光伏发电工程中间验收申请单

项目名称：邓州市永泰棉纺10.5MW分布式光伏发电项目

自检消缺记录

自检整改消缺影像记录

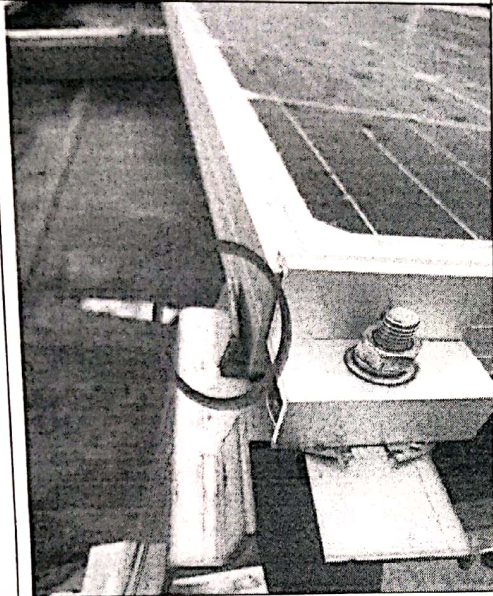
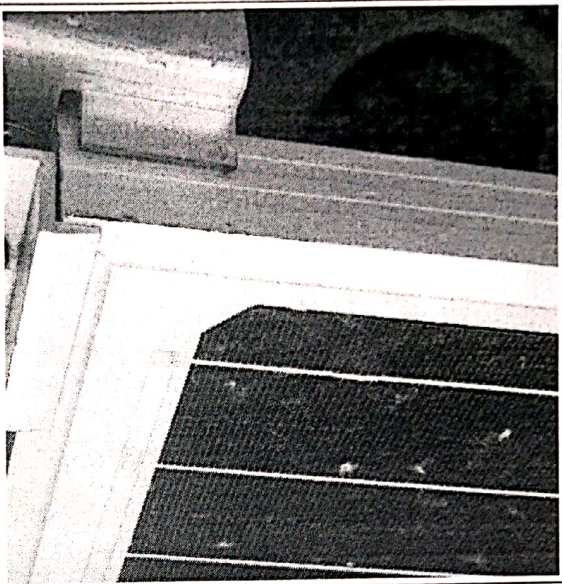
整改问题	支架后立柱未抵紧组件	
整改方案	重新推进抵紧组件，并对所有后立柱进行检查	
图 片	整改前图片	整改后图片

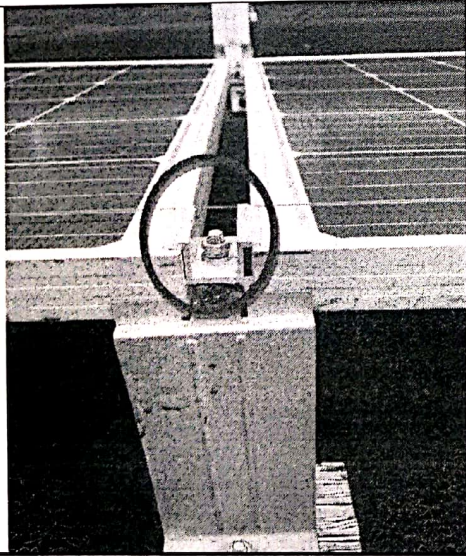
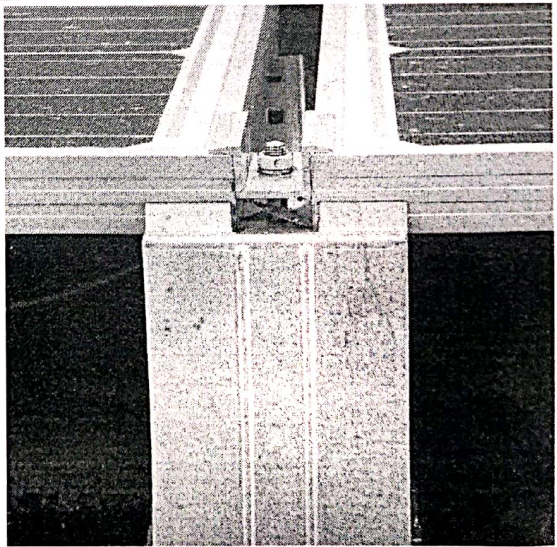
整改问题	压块未压紧组件，留有较大缝隙	
整改方案	重新调整压块，压紧组件不留缝隙，并对所有压块进行检查	
图 片	整改前图片	整改后图片

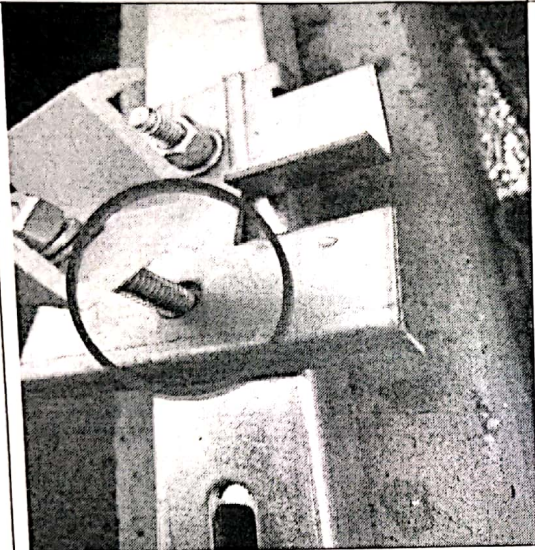
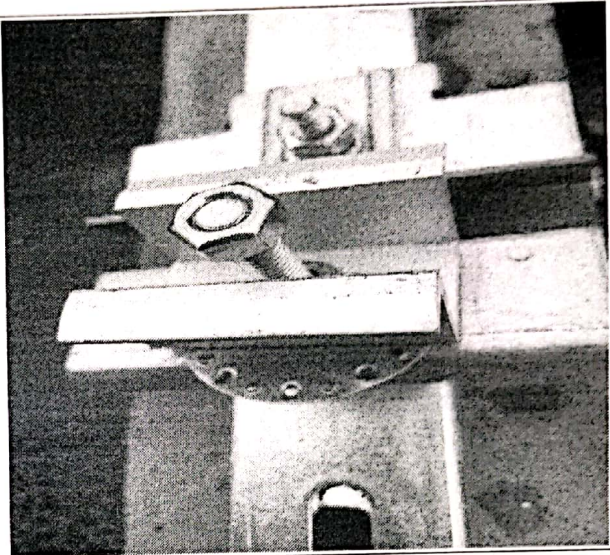
整改问题	支架接地垫片有漏装情况	
整改方案	补装接地垫片，对所有支架进行检查	
图 片	整改前图片	整改后图片
